訂正のお願い

2016. 10 株式会社自研センター

*No.J-319 トヨタ ランドクルーザー プラド (RZJ120W、125W、VZJ120W、121W、125W、KDJ120W、121W、125W系) 2003年2月を下記の通り訂正いたします。

P.29 B140

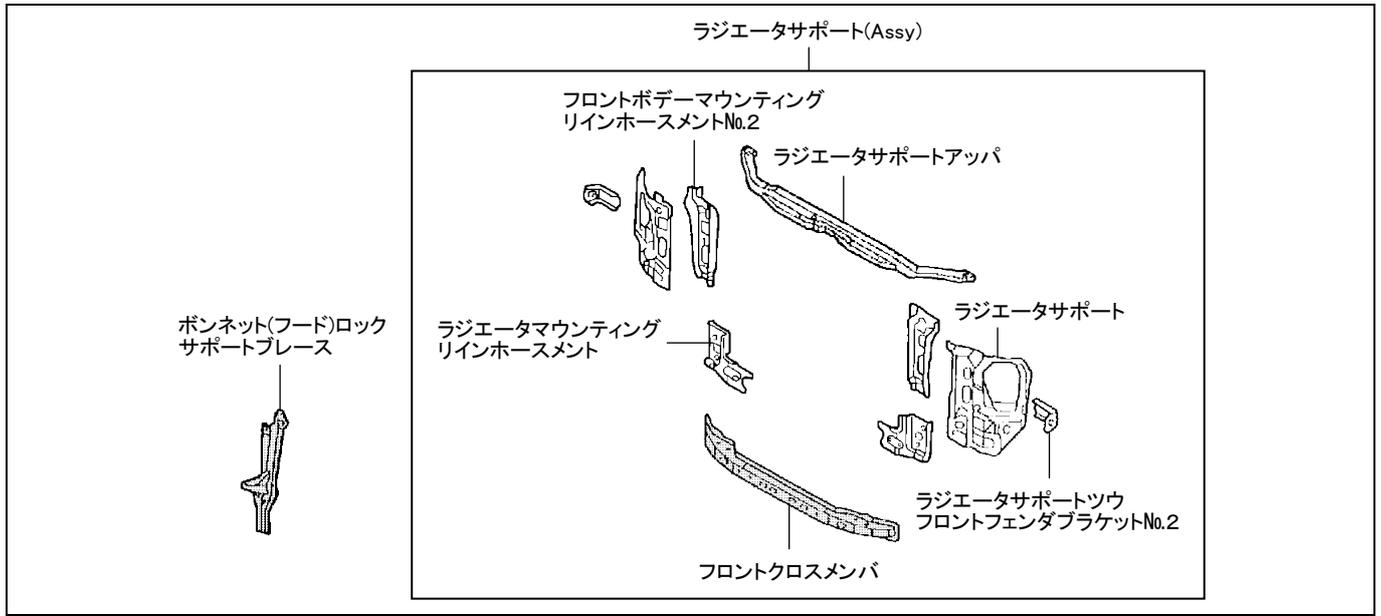
イラスト欄の一部に誤りがあったため、該当ページを差替え願います。

○:訂正箇所
